WOLUWE-SAINT-PIERRE. Avenue Edmond Parmentier, 19 bte 2

PERMIS UNIQUE : Rénover la toiture des trois pavillons de la maison d'accueil Prince Albert

Avis conforme de la CRMS

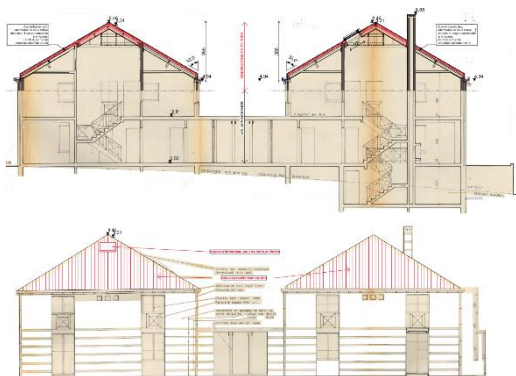
Le demandeur propose désormais de remplacer les toitures en ardoises artificielles par un parement de zinc pré-patiné. Les lanterneaux en polycarbonate seraient supprimés et remplacés par des exutoires de fumée de type « velux ».

La CRMS émet un **avis conforme défavorable** sur cette demande. L'Assemblée constate que les nouveaux plans ne répondent pas aux conditions précédemment émises, à savoir :

- maintenir la typologie et l'aspect des lanterneaux existants avec éclairage zénithal et y intégrer les exutoires demandés par le SIAMU ;
- remplacer les ardoises artificielles par de nouvelles ardoises artificielles, en pose en losange, d'une couleur et d'un format se rapprochant au maximum des ardoises d'origine, en respectant les détails de mise en œuvre tels que les arêtiers arrondis ;
- repeindre les chéneaux soit dans le ton existant, soit en blanc comme indiqué sur les plans ;
- l'habillage de la rehausse au niveau du bas de versant sera réalisé dans un matériau d'un aspect équivalent à la couverture.

Comme elle l'avait déjà exprimé dans son précédent avis, la CRMS n'émet pas d'objection au principe de rénover la toiture des pavillons et à leur surhausse par 12 cm d'isolation rigide. Elle n'est cependant pas favorable à la suppression des deux particularités constructives caractéristiques de l'architecture de la fin des années 80, à savoir le lanternneau en polycarbonate qui offre un apport de lumière zénithale dans la cage d'escalier et les ardoises artificielles de couleur anthracite/mauve (rose nuit selon l'appellation « eternit »), posées en losange. La Commission estime qu'il y lieu de respecter la cohérence de cette typologie architecturale et demande de conserver l'aspect des toitures telles qu'elles ont été imaginées par les architectes.
